Direction Départementale des Territoires
Service Habitat Construction Ville
Mme Virginie LEMAIRE
Objet : Affaire suivie par

PLUi/ Altitude 800

REMARQUES

OAP 1/ Levier / Secteur Nord

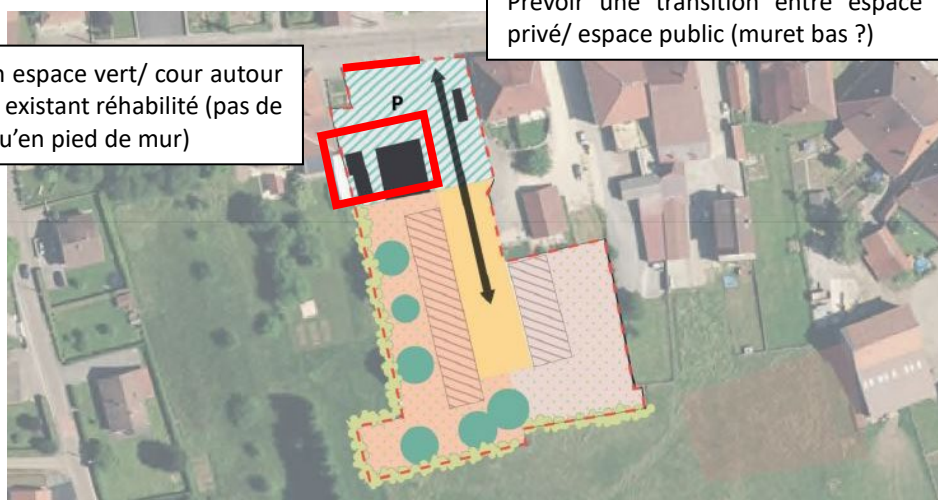
- Difficulté de comprendre les plans proposés car se chevauchent des zones pleines de couleur et des secteurs striés pour parler d'une même chose : les typologies d'habitat.

- Il serait intéressant de préciser les implantations possibles pour l'ensemble des différentes zones d'habitat (y compris sur les zones d'habitat collectif), sinon, il paraît compliqué de juger les implantations effectivement dessinées sur le schéma

- Système de parking collectif au N-O intéressant à développer sur l'ensemble de l'opération
- Système de corridor vert Est/ Ouest intéressant, mais contrarié par la présence d'une voirie dans son prolongement... privilégier l'accès voiture aux marges et le déplacement piéton vers le centre de l'opération (sauf

- Su quoi arrive (au nord comme au sud) l'espace vert central ? S'il arrive sur un espace boisé fermé, cela est moins pertinent que s'il permettait d'accueillir une voie douce au travers l'opération.

- Prendre en compte les potentielles ombres portées des bâtiments dans les propositions d'implantation.
- Travailler le rapport entre intérieur de l'opération et rapport aux paysages agricoles et urbains environnants (vues lointaines)

OAP 6/ Levier / Secteur Le Commerce

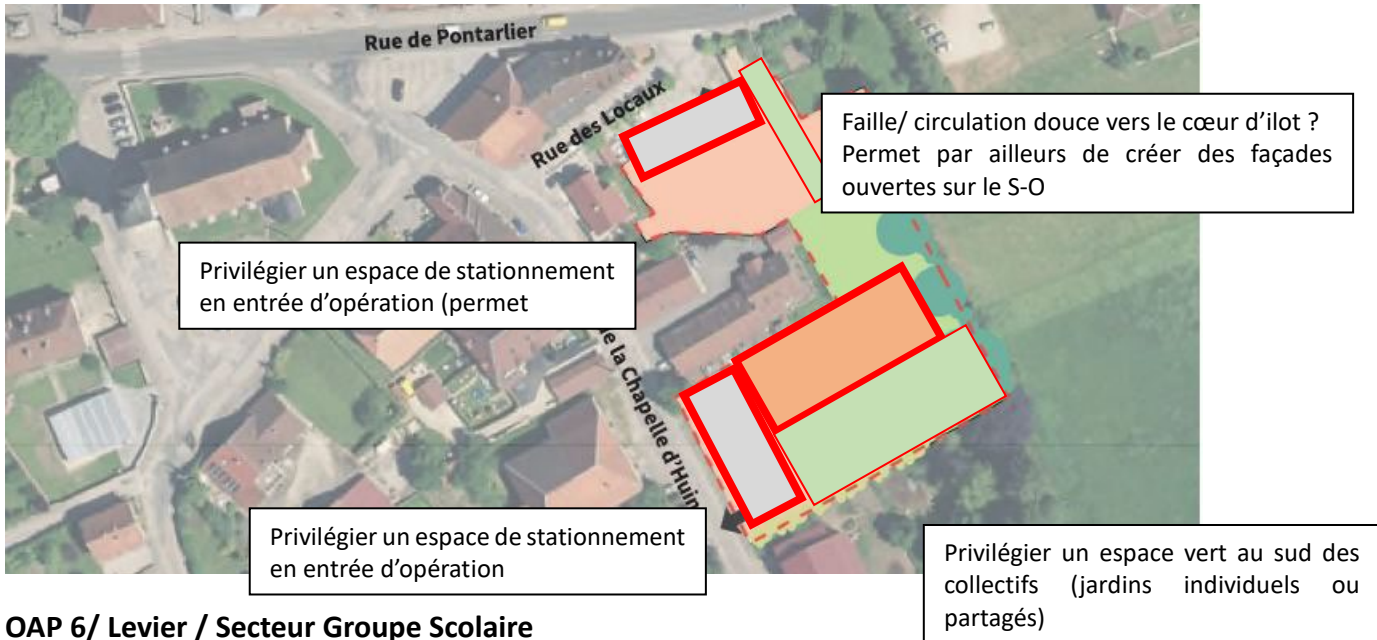
- Préciser les implantations possibles ?

OAP 6/ Levier / Secteur Groupe Scolaire

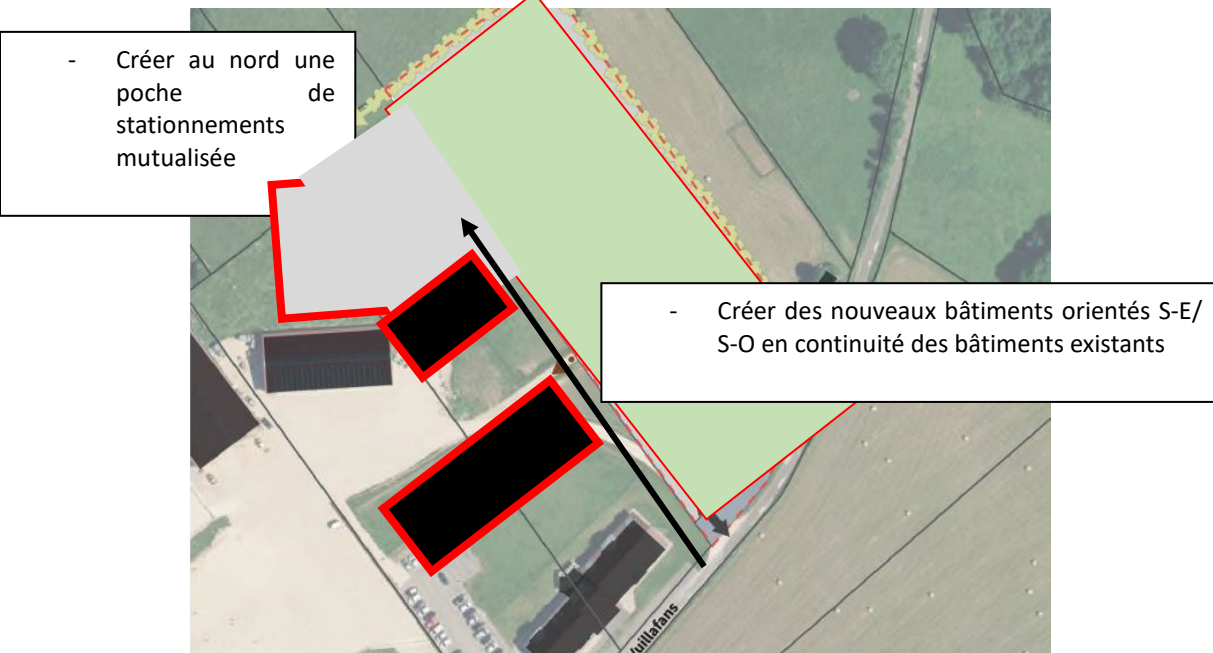
- Avant de consommer du terrain agricole , ne serait-il pas envisageable d'optimiser la parcelle déjà bâtie pour accueillir une nouvelle zone de stationnement et de nouveaux bâtiments en relation avec la cours au S-O ?
-

OAP 9/ Gevresin

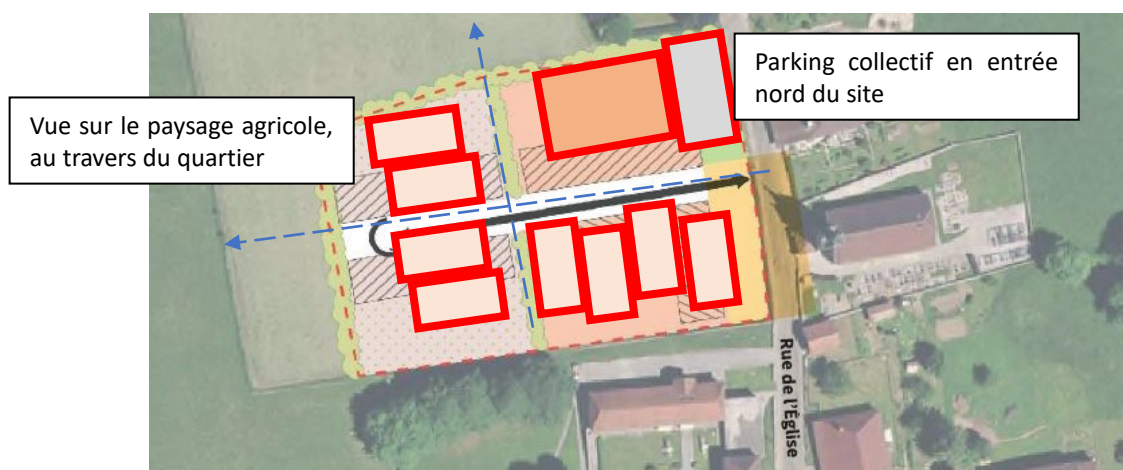
- Pourquoi les typologies bâties prévues ne sont-elles pas précisées sur ce schéma ?
- Pourquoi prévoir les façades sur rue au sud ? ... alors que le sud pourrait être privilégié pour implanter des jardins (qui par ailleurs créent des espaces de transition entre rue et Rez de Chaussée)
